改善箇所説明図

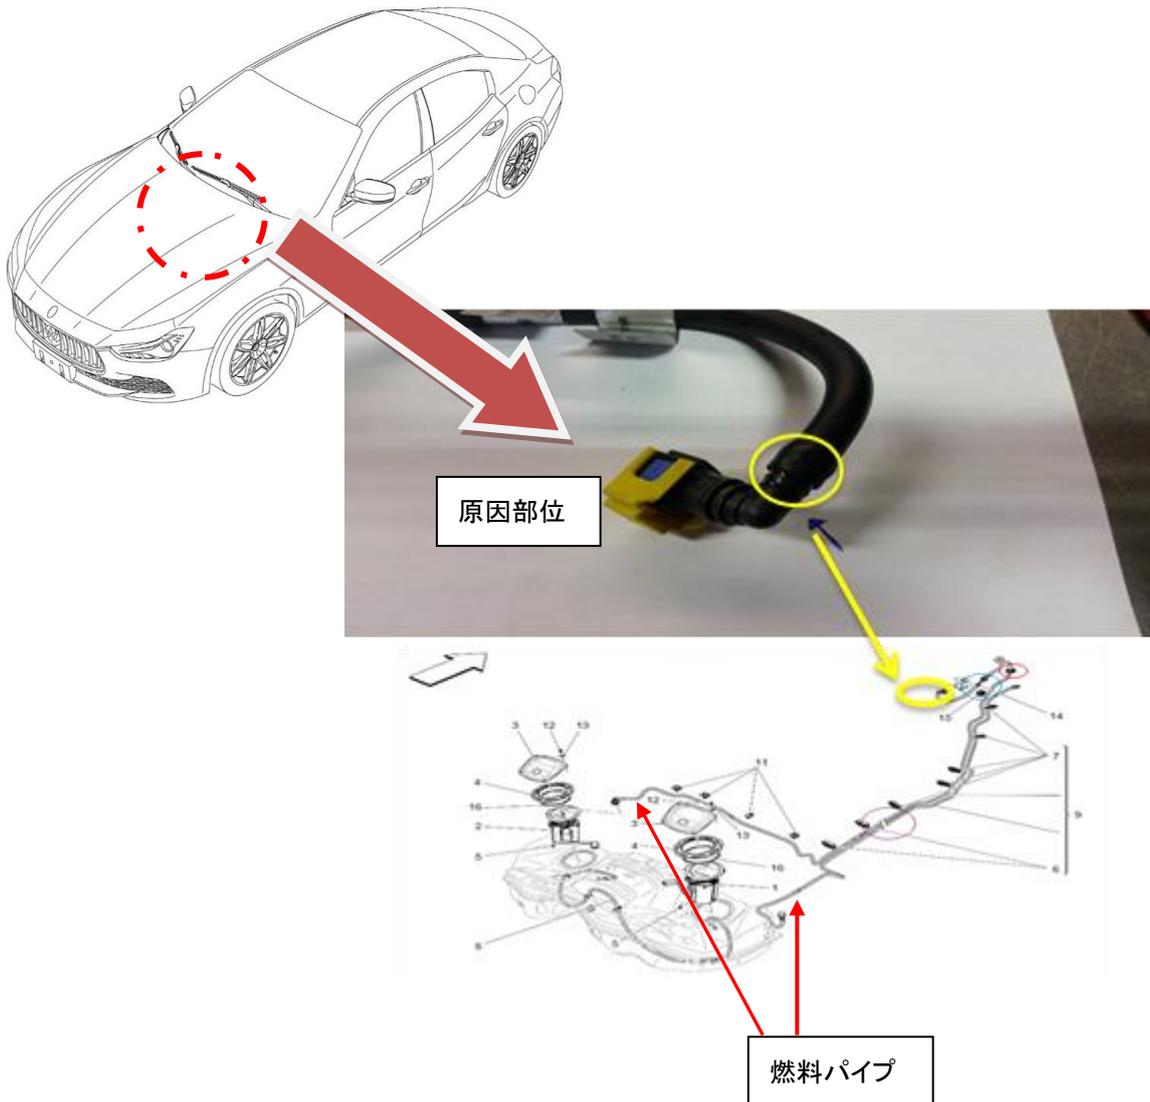
基準不適合箇所

燃料供給パイプの製造が不適切なため、接続カプラー取付部のパイプの内側が損傷しているものがある。そのため、接続カプラー取付部に隙間が生じて燃料が漏れ、最悪の場合、火災に至るおそれがある。

改善の内容

全車両、燃料供給パイプを良品と交換する。
